令 0 3 原機(科臨) 0 0 4
令和 3 年 6 月 2 2 日

国立研究開発法人日本原子力研究開発機構原子力科学研究所の原子炉施設〔STACY
(定常臨界実験装置) 施設〕の変更に係る設計及び工事の計画の認可申請書
〔STACYの更新(第4回申請)〕

令和元年12月24日付け令01原機(科臨)014をもって申請した原子炉施設〔STACY(定常臨界実験装置)施設〕の変更に係る設計及び工事の計画の認可申請書〔STACYの更新(第4回申請)〕の記述を下記のとおり一部補正いたします。

コンパクト型ウラン黒鉛混合燃料収納架台
構造図

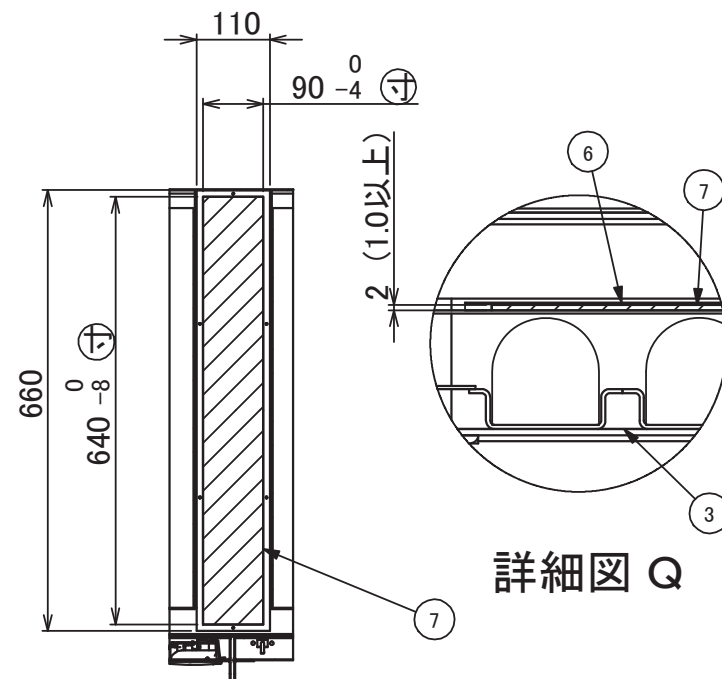
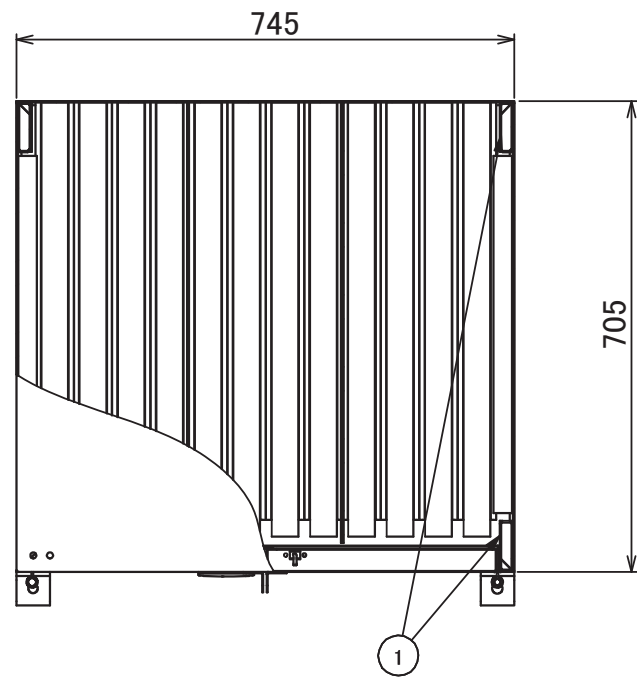
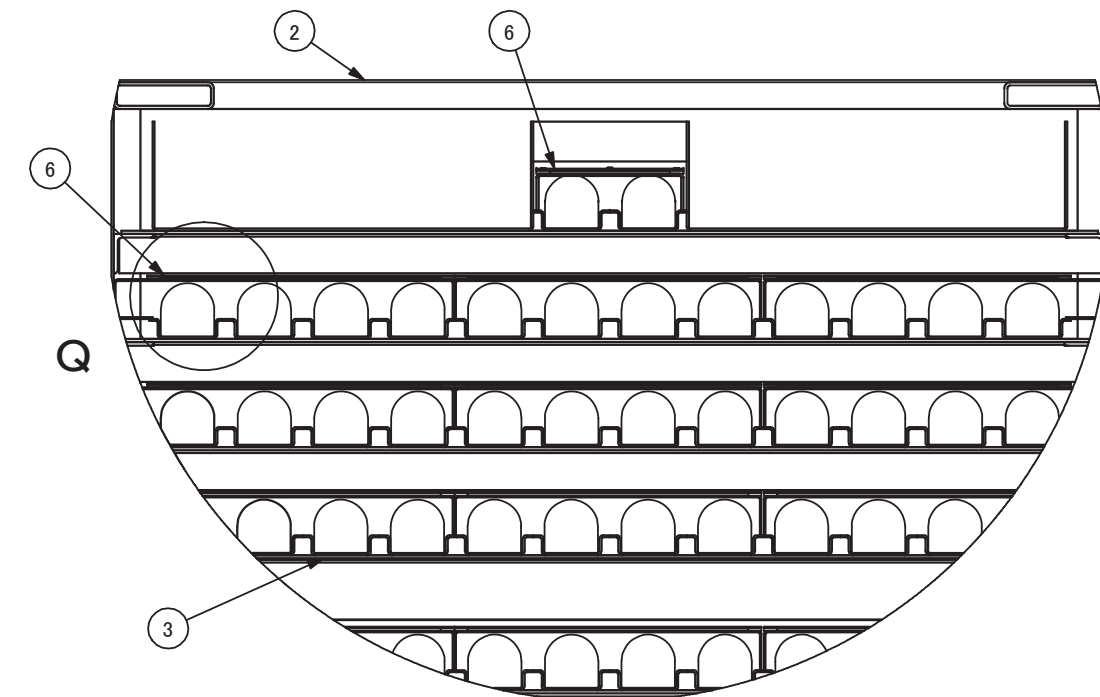
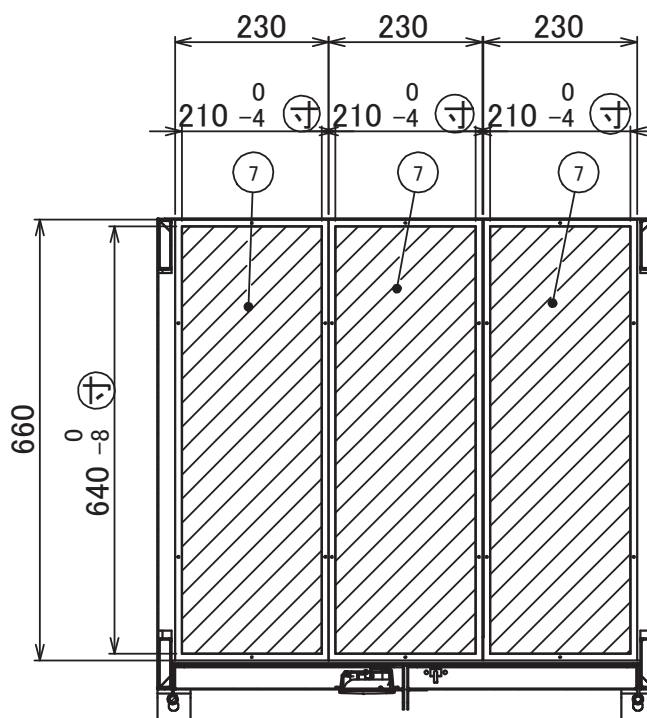
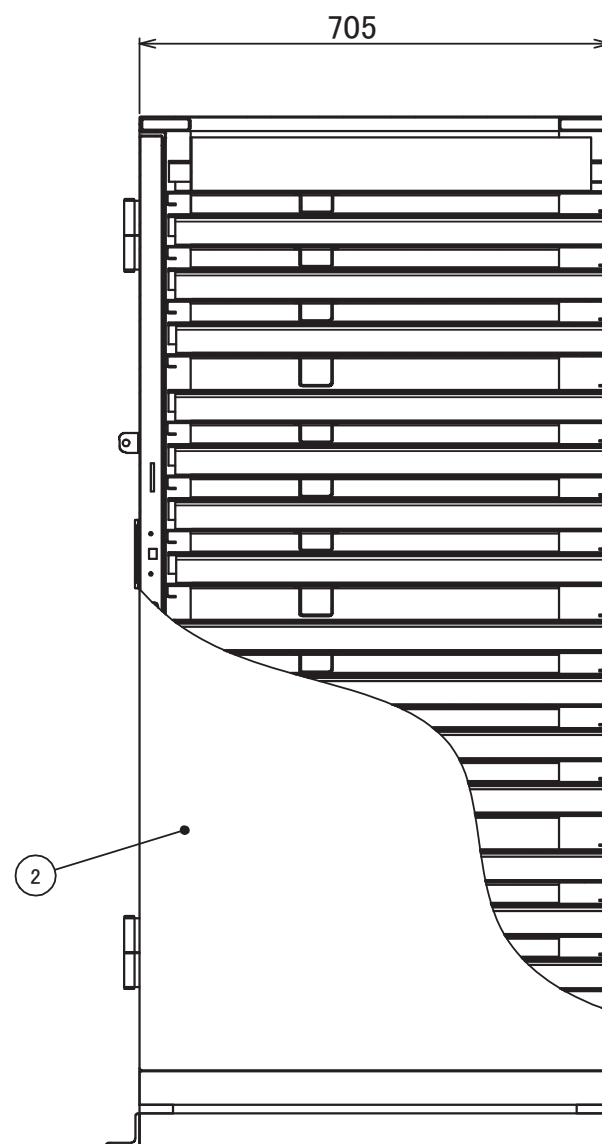
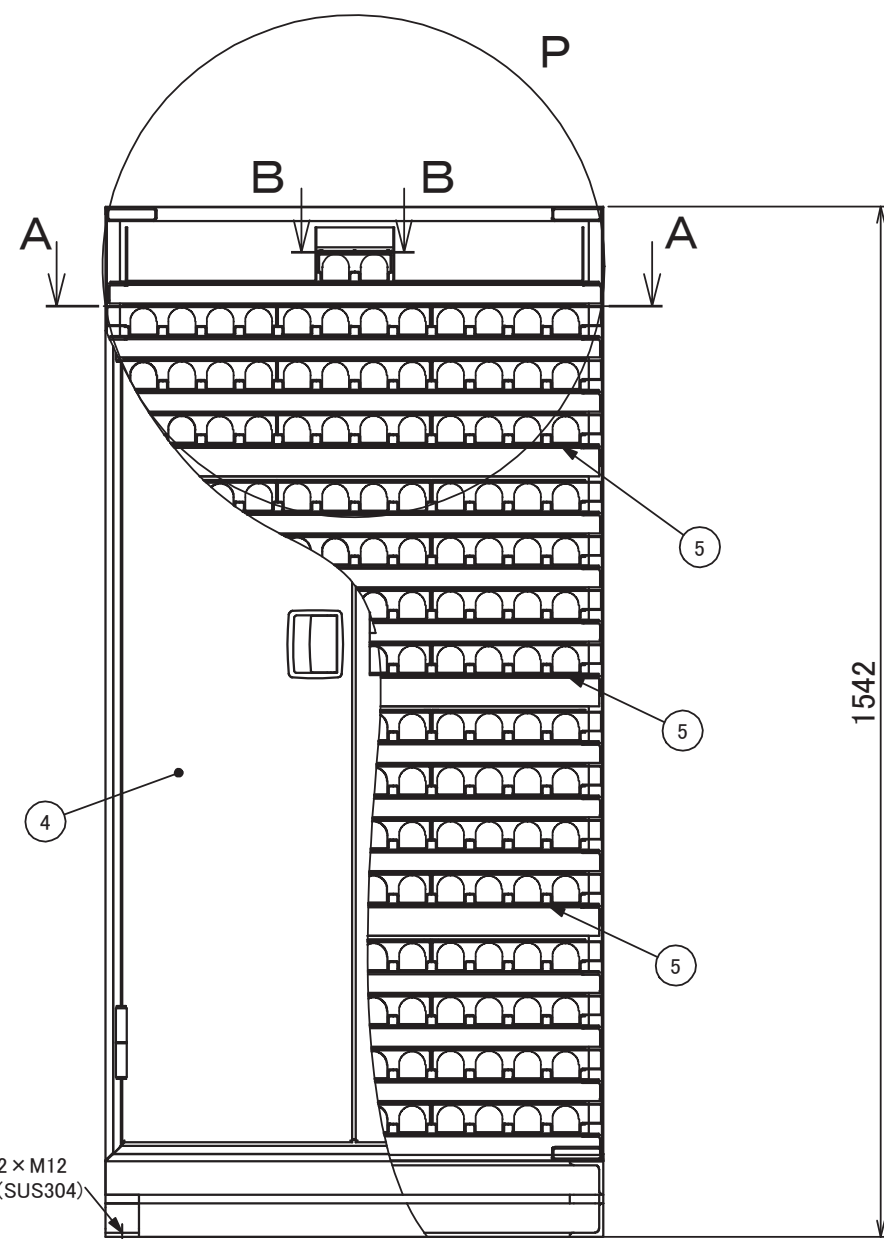
本申請による改造では、コンパクト型ウラン黒鉛混合燃料収納架台及びディスク型ウラン黒鉛混合燃料収納架台が想定を超える津波によって水没し、設備の変形により寸法制限値（燃料収納区画、バードケージ外枠）が満足されない場合においても未臨界を確保できるよう、コンパクト型ウラン黒鉛混合燃料収納架台については棚板の間に、ディスク型ウラン黒鉛混合燃料収納架台についてはバードケージ容器の周囲に、中性子吸収材（ B_4C 含有材）をそれぞれ設置する。

部品番号	名称	個数	材料	備考
7	中性子吸収材	一式	B ₄ C含有材	追加
6	ライニング	一式	SS400	追加
5	中性子吸収材	3	カドミウム	既設
4	扉	一式	SS400	既設
3	棚板	一式	SS400	既設
2	側板	一式	SS400	既設
1	架台フレーム	一式	STKR400	既設

中性子吸収材の厚さ B₄C含有材2mm(1.0mm以上)

STACYの更新(第4回申請) 図-1.Ⅲ.3(1)
 ディスク型ウラン黒鉛混合燃料収納架台
 構造図(その1)

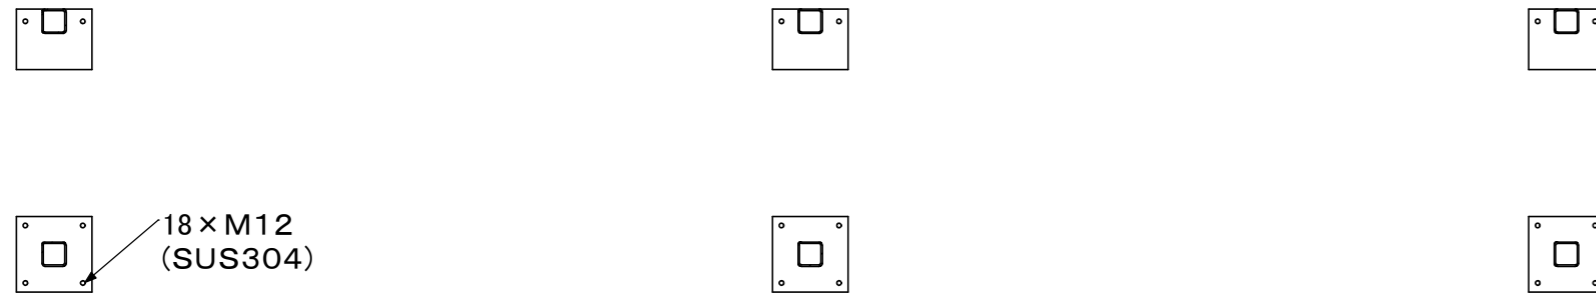
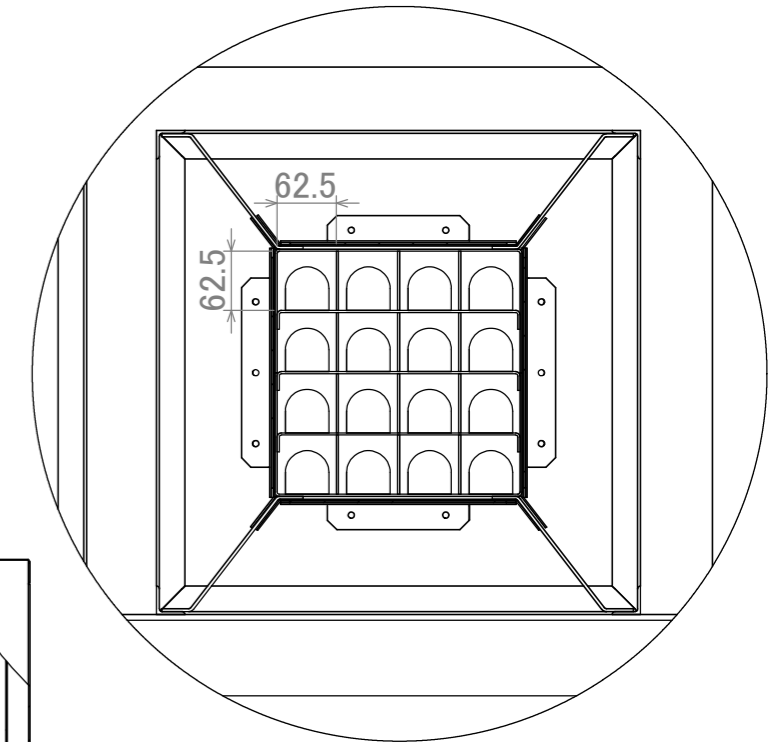
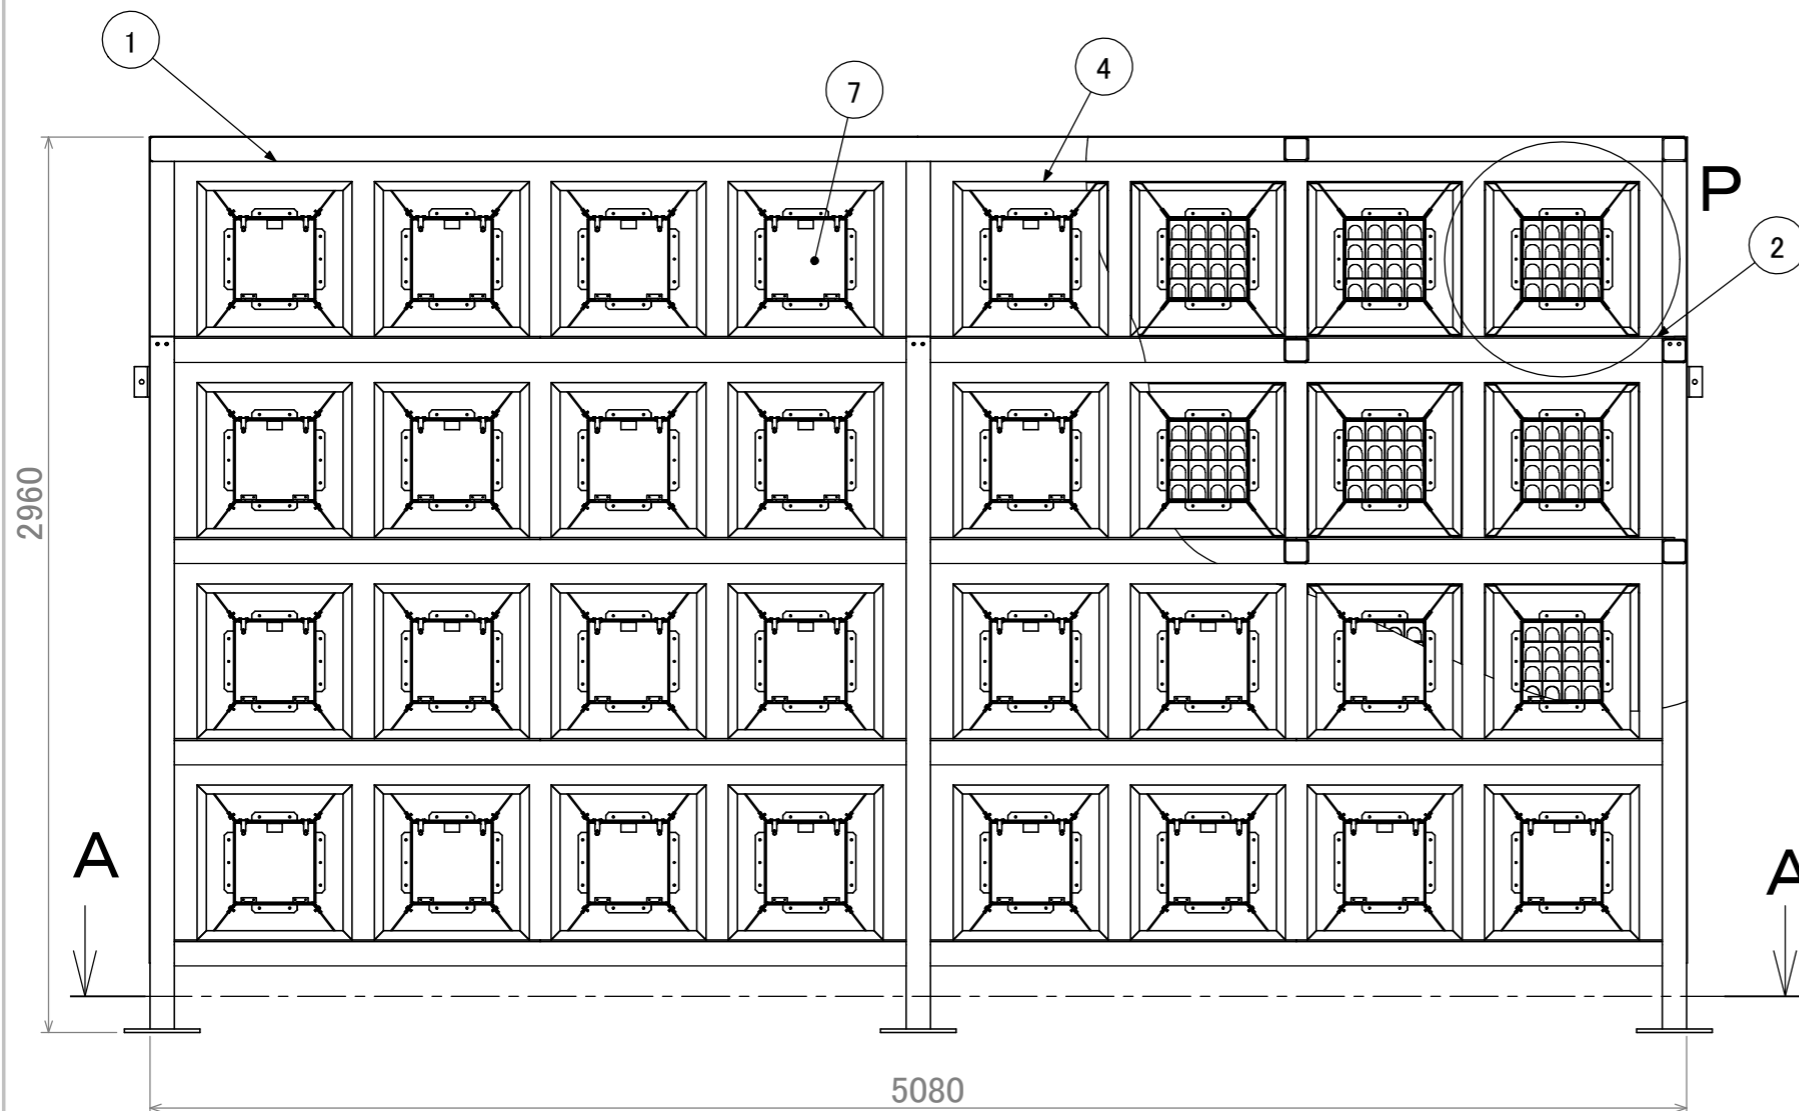
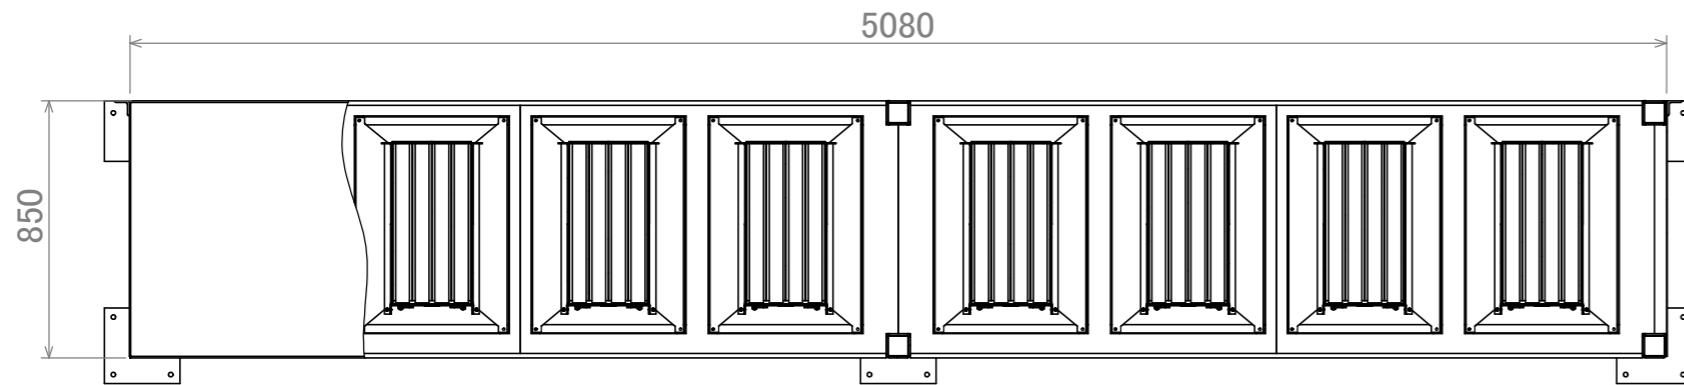
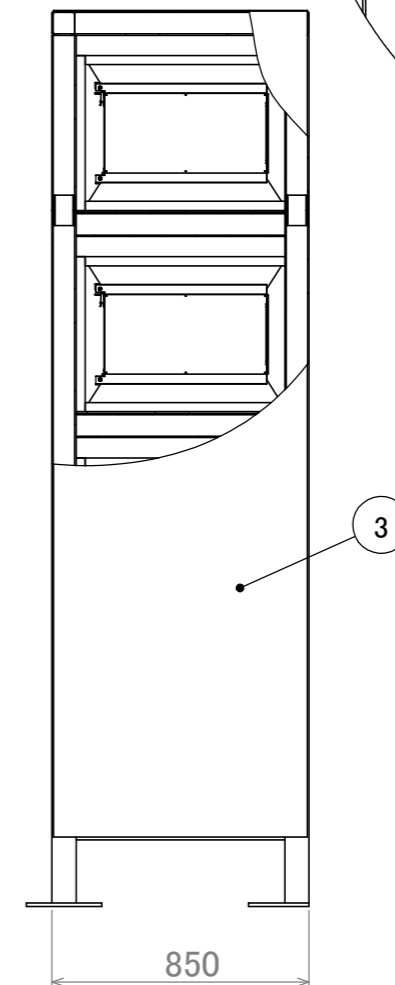
7	蓋	一式	SS400	更新
6	中性子吸収材	一式	B4C含有材	追加
5	ライニング	一式	SS400	追加
4	バードケージ容器	32個	SS400	既設
3	側板	一式	SS400	既設
2	棚板	一式	SS400	既設
1	架台フレーム	一式	STKR400	既設
部品番号	名称	個数	材質	備考

中性子吸収材の厚さ B4C含有材2mm(1.0mm以上)
 注記
 1.()内寸法は、未臨界確保に係る寸法制限値を示す。
